CRA
Centro
Regionale
Accessibilità

Lastra a Signa (FI), 15/10/2020
Prot. n. CRA270-20

Regione Toscana
PORTI TURISTICI
CHECK-LIST VALUTAZIONE SINTETICA ACCESSIBILITÀ E RILIEVO DELLE
CRITICITÀ
(ANTIGNANO - Livorno)

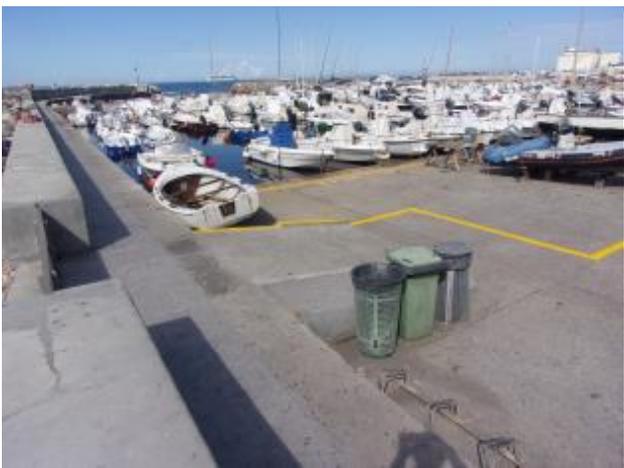
La rampa di accesso alla sezione nautica Canottieri Antignano è stretta ed con una

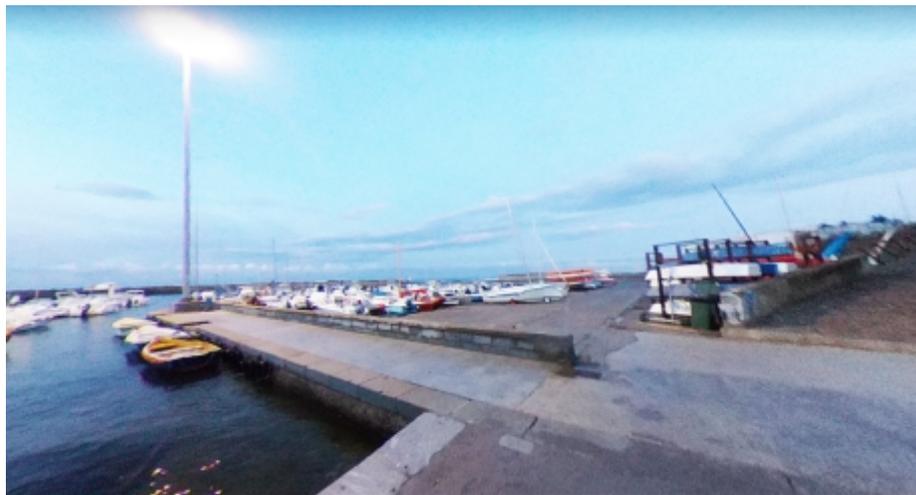
Il molo centrale, e principale, dell'approdo di Antignano è complanare al percorso pedonale che si affaccia lungo lo specchio d'acqua. Non sono presenti banchine galleggianti e la gran parte delle imbarcazioni sono ancorate al fondale e ai "corpi morti", senza ancoraggio
